**Accord de 1958 - Considération des projets
de rectificatifs aux Règlements existants proposés par le GRPE**

Proposition de rectificatif 1 à la série 06 d'amendements au Règlement n° 83 (Émissions des véhicules des catégories M₁ et N₁)

Communication du Groupe de travail de la pollution et de l'énergie*

«Figure 13

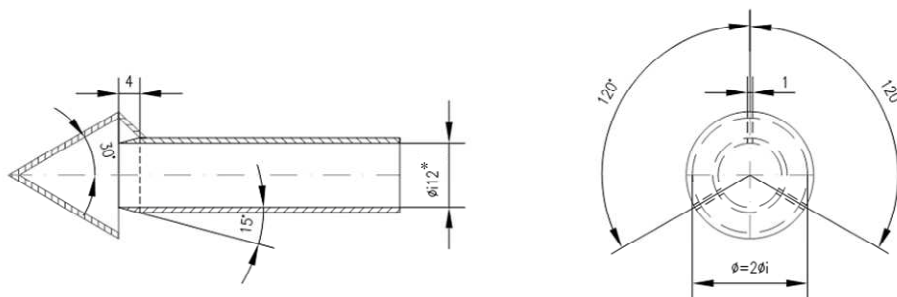
Annexe 4 a), appendice 4, figure 13, modifier comme suit:

Configuration de la sonde de prélèvement des particules

* Diamètre intérieur minimum
Épaisseur des parois: ~ 1 mm – Matériaux: acier inoxydable
